Infoveranstaltung Erneuerung Elektroanlage 29.04.2025

Erneuerung der Elt-Anlage

geplanter Umbau 2025

Fehleranalyse zur Elt-Störung im Garten [REDACTED]

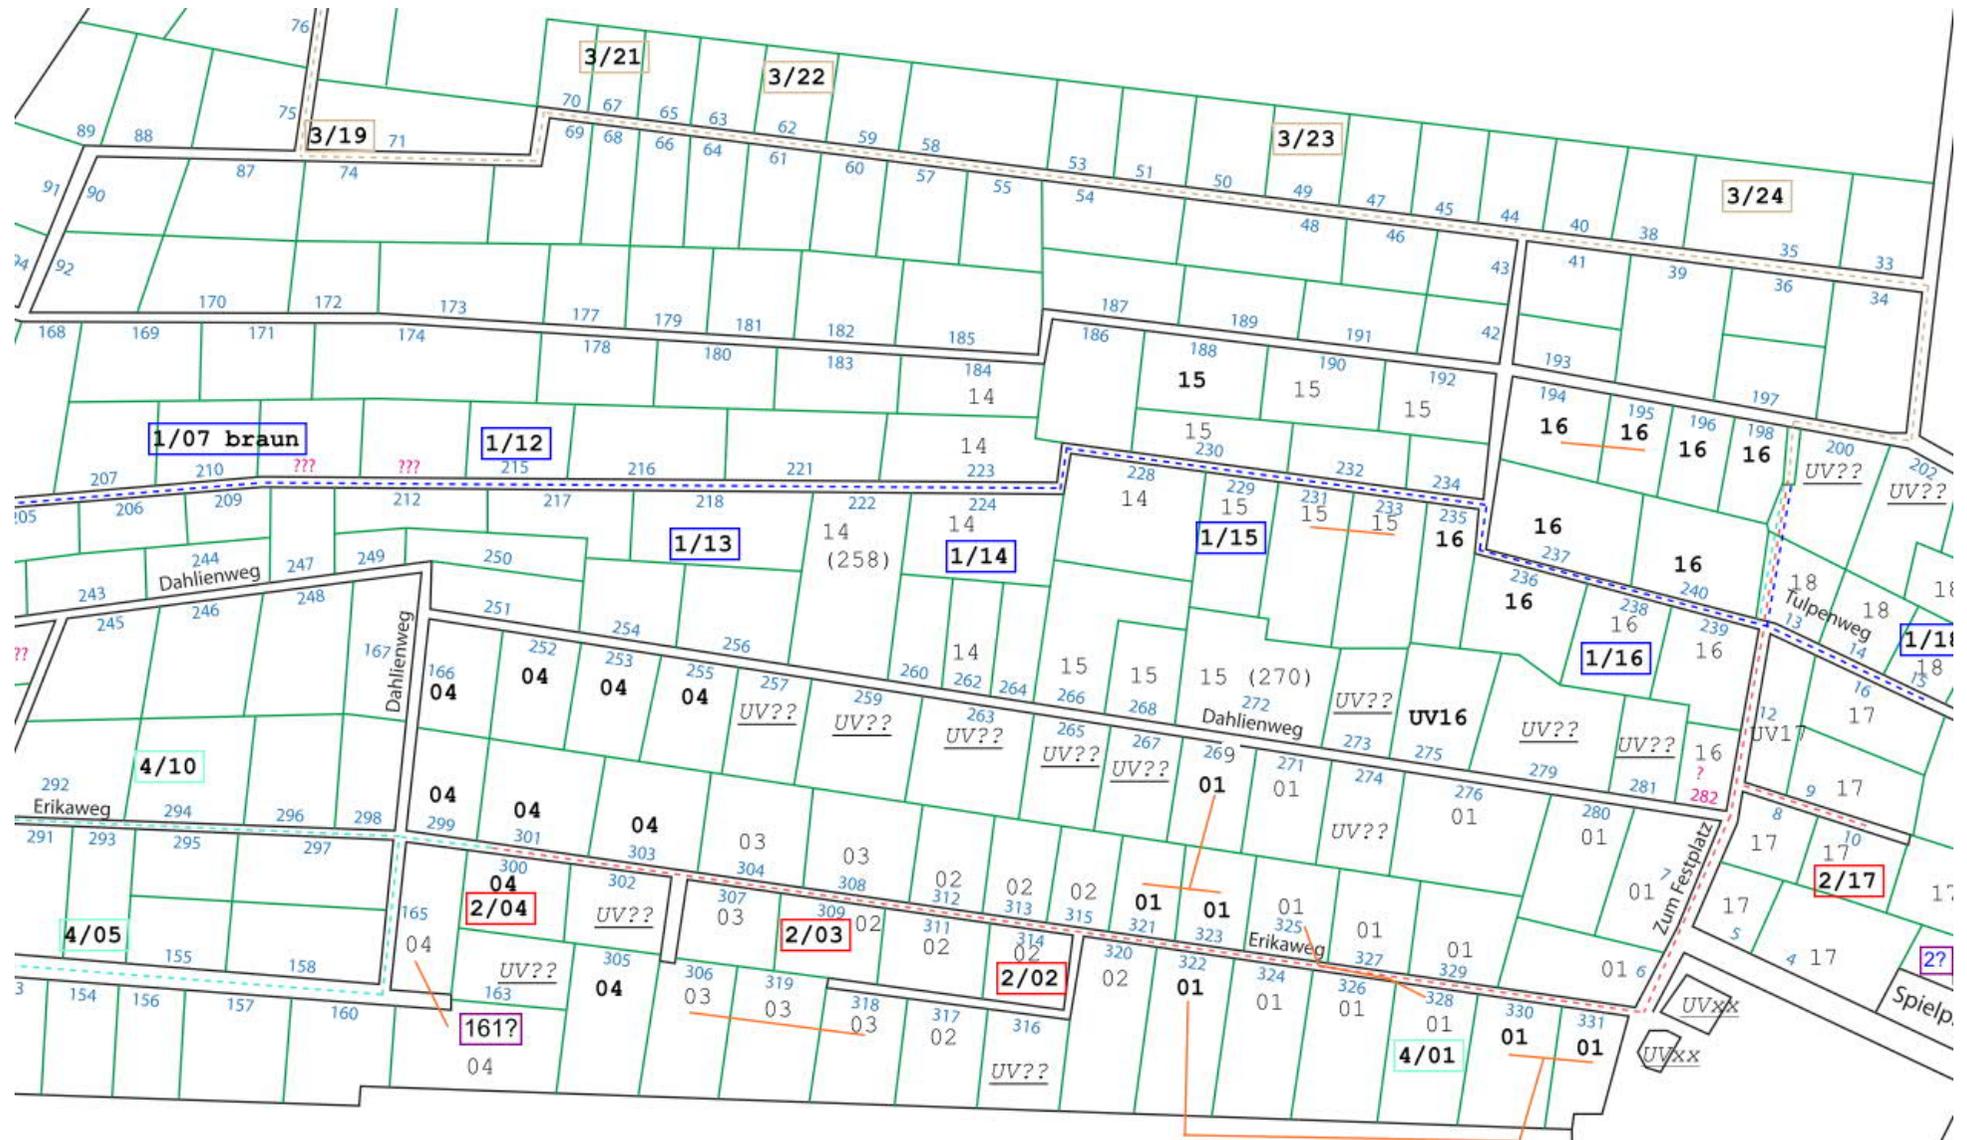
Durch Erhitzung der Kle3mmkontakte im Hauptabzweigkasten des Gartens [REDACTED], welcher auch die Gärten [REDACTED] einspeist, kam es zu einer Phasenberührung mit dem Null-Leiter wodurch auf der Anlage vom Garten [REDACTED] zeitweise 380V anlagen. Das wiederum führte zu einer Zerstörung von Elektro-Kleingeräten. Die Hauptabzweigdose im [REDACTED] wurde Not-Repariert. Diese Reparatur ist für einen dauerhaften Betrieb nicht geeignet. Es stellt eine Übergangslösung bis zur Erneuerung der Elt-Anlage dar.

Die jetzige Zuleitung vom Sicherungskasten zum Hauptabzweigkasten am [REDACTED] hat einen Querschnitt von 4x2,5qmm Alu. Dieses Kabel hat eine Belastungsgre3nze von ca. 3,5kw. Die max. Absicherung erlaubt nur 10A pro Phase.

Es wurde weiterhin festgestellt, das im Sicherungskasten, **unzulässiger** Weise, das Kabel mit 20+25A Sicherungen bestückt worden, was eine Erhitzung des Null-Kontaktes noch gefördert hat.

Die Abgangssicherungen werden in 10A Sicherungen ausgetauscht. Das bedeutet, das für die Gärten [REDACTED]

Ein Abnahmemaximum von 2,5kw zur Verfügung steht. Dies gilt bis zur Erneuerung der Elt-Anlage. Ein unberechtigtes Auswechseln in höhere Sicherungen hat ein sofortiges Abschalten zur Folge.
